SERVICE INFO – INA 0104

Endring i spennrulle fra manuell til halvautomatisk

Produsent:	Ford
Model:	Transit
Modell år:	til 12.2000
Motorer:	2.5 TD, 2.5 DI
Artikkel nr.:	531 0504 10
OE nr.:	1136426 1C1Q 6K254 AA

Figur 1: 531 0504 10 — halvautomatisk spennrulle

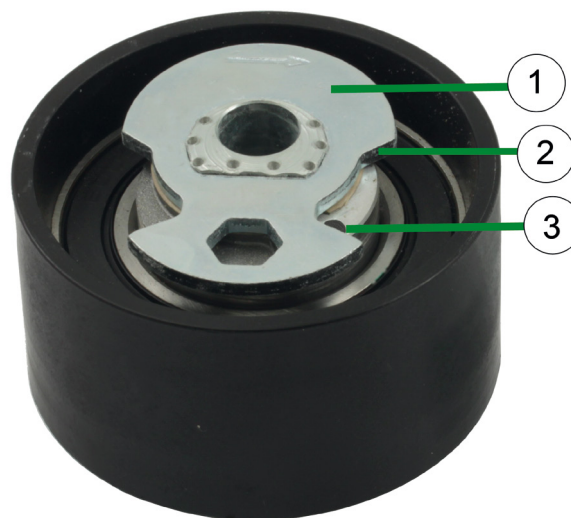
I kjøretøyene som er nevnt ovenfor har det hittil blitt brukt en manuell spennrulle i registerdrevet. Denne delen blir erstattet av halvautomatiske spennrullen 531 0504 10 og er også inkludert i SETTENE 530 0143 10 og 530 0144 10.

Den nye spennrullen monteres på nøyaktig samme måte som den tidligere modellen. Men, i motsetning til den manuelle spennrullen, strammes tannremmen med en sekskantnøkkel.

For å stramme tannremmen, må klemplaten (1) dreies ved hjelp av en sekskantnøkkel til hullet (3) er halvveis dekket av kanten (2) til klemplaten.
